**“Análisis evaluación de la construcción de Presa De Tierra -
Huancabamba”**

TESIS PARA OBTENER EL TÍTULO PROFESIONAL DE:

Diseño De Obras Hidráulicas

Figura 13. Expediente técnico, donde se observa la sección típica del dique.

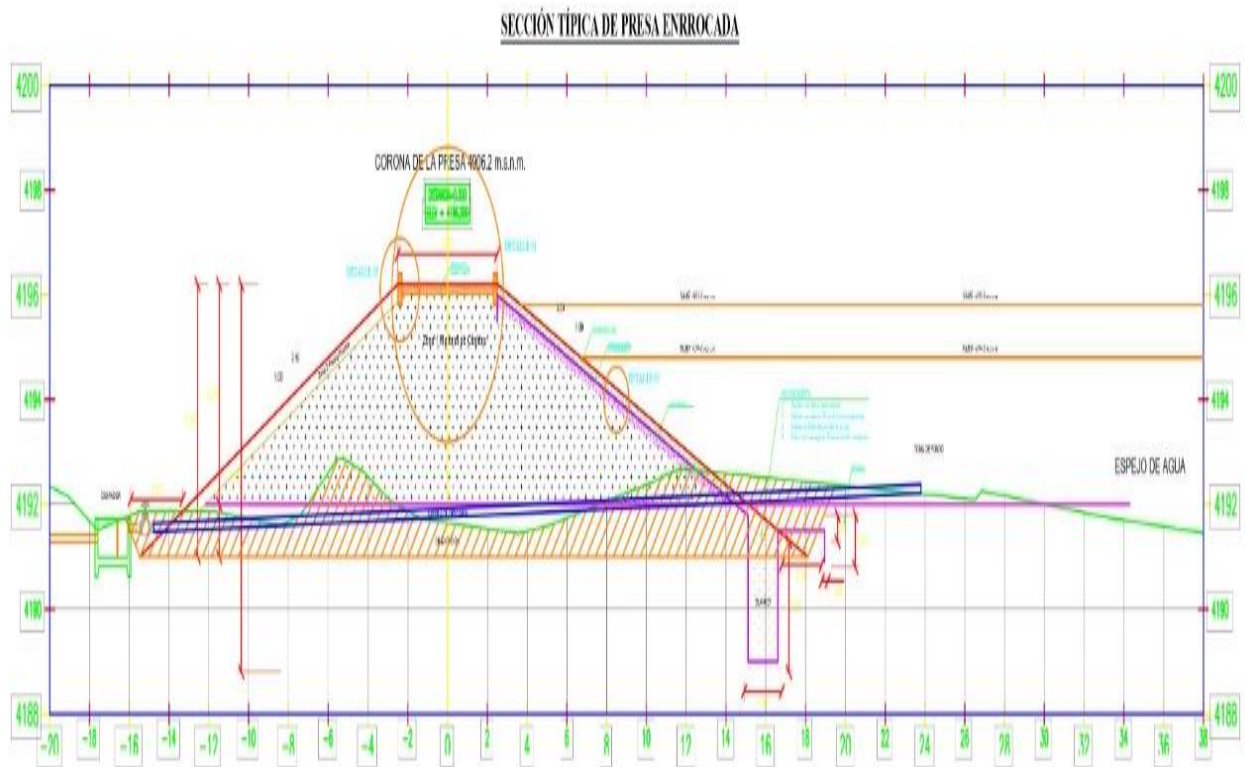
existe evidencia para validarlos. Por tanto, no existe compatibilidad entre el expediente técnico con los observado en campo en lo referido a los coeficientes de permeabilidad del terreno, debiéndose a un vicio oculto, observado durante la ejecución de la excavación del terreno a nivel de cimentación.

Figura 15. Parte no fue considerada su impermeabilización

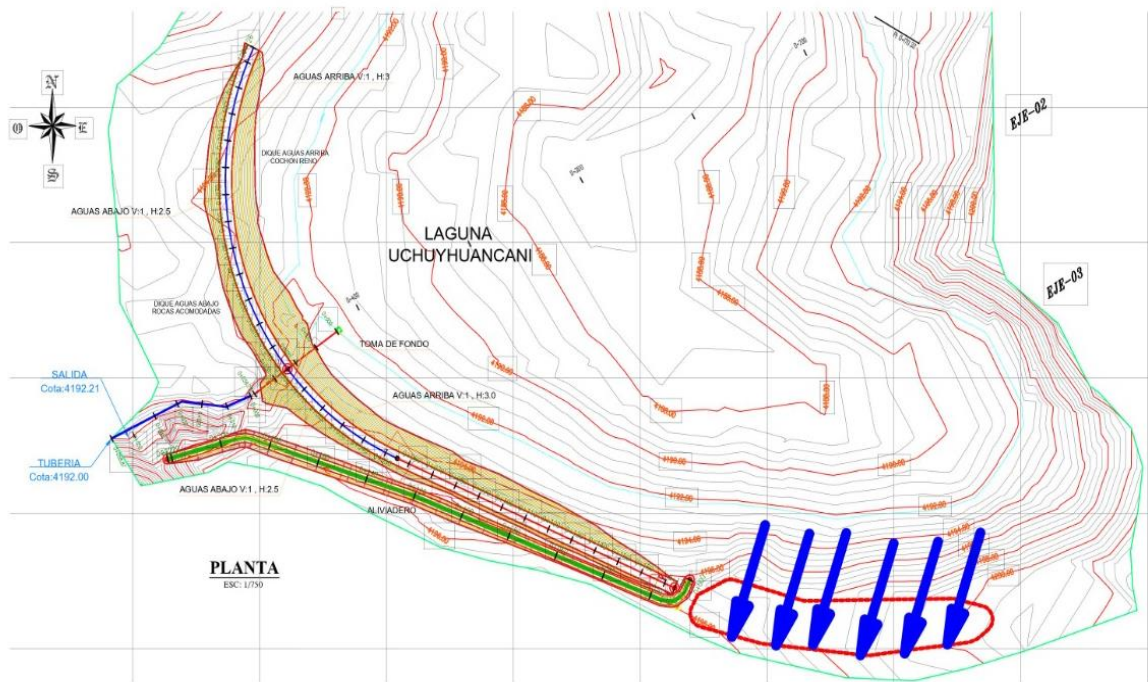
A esto se suma que en una parte de la cerrada – vaso no se ha considerado la impermeabilización (al final del dique), pues esta zona es susceptible de filtraciones importantes incluso mayores a los del terreno de cimentación, pues es una zona de depósitos morrenicos que dan a una ladera de otra laguna, con un recorrido de corrientes de agua cortas ocasionados gradientes hidráulicos altos y por ende filtraciones importantes.

Figura 24. Segundo cálculo de vertederos

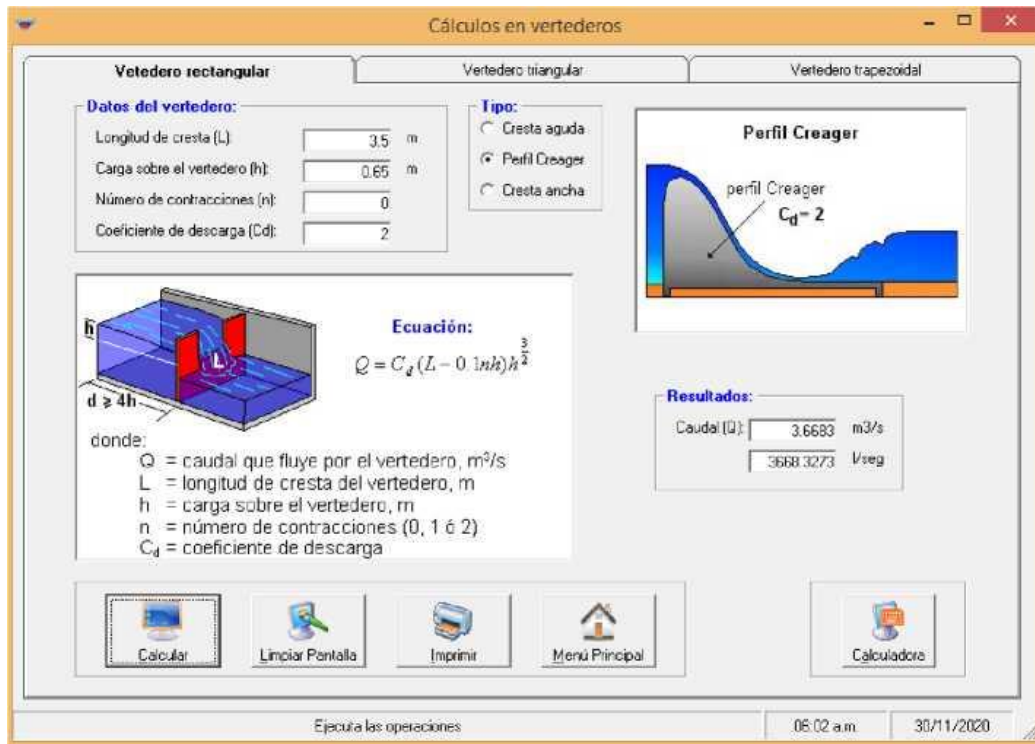
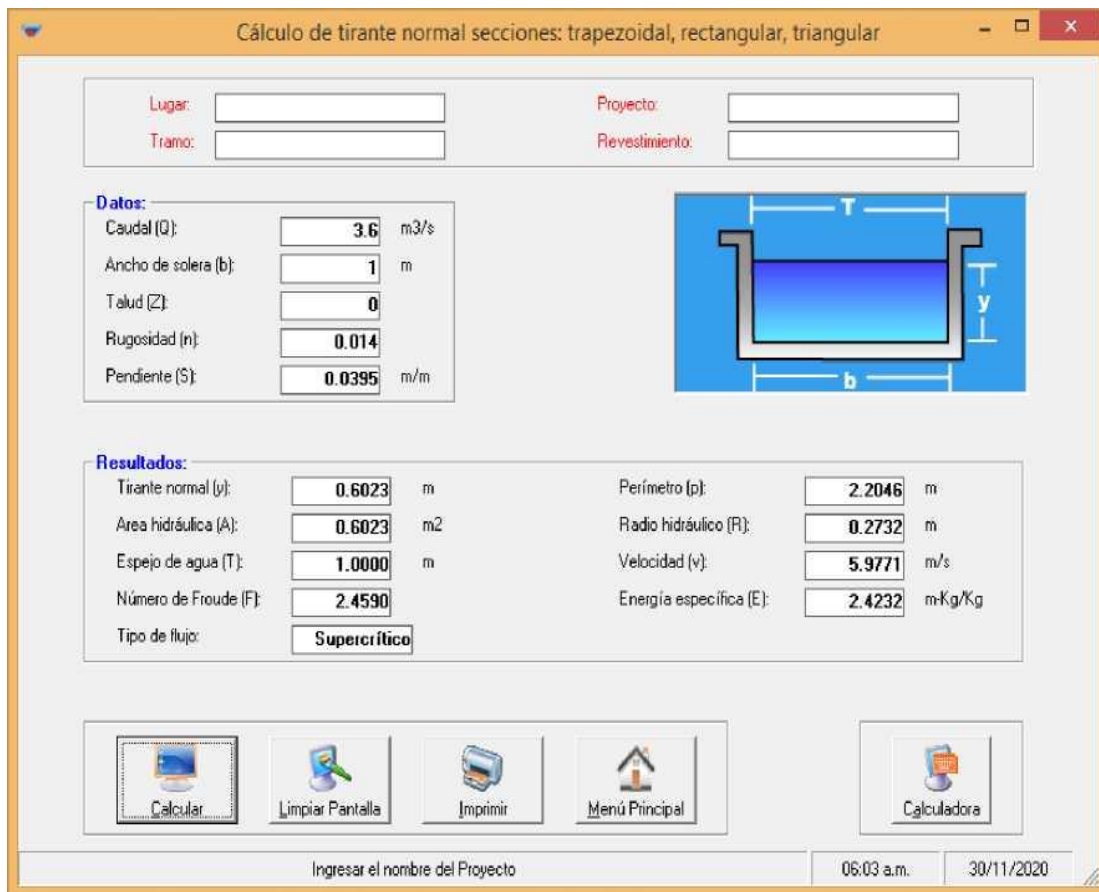
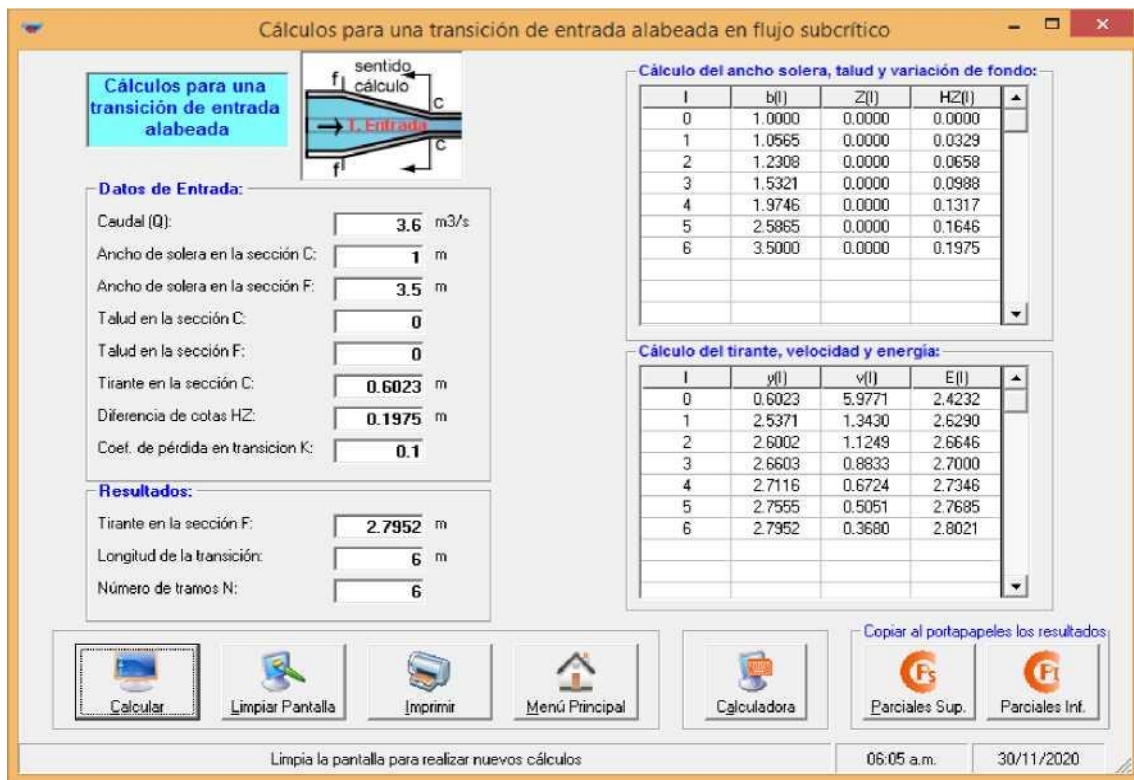
Según los cálculos realizados, ninguno de ellos está plasmado en los planos del expediente técnico del adicional con deductivo N°07, se requiere a la brevedad indicar con cuál de los caudales de máximas avenidas trabajar y así corregir los planos correspondientes para su ejecución.
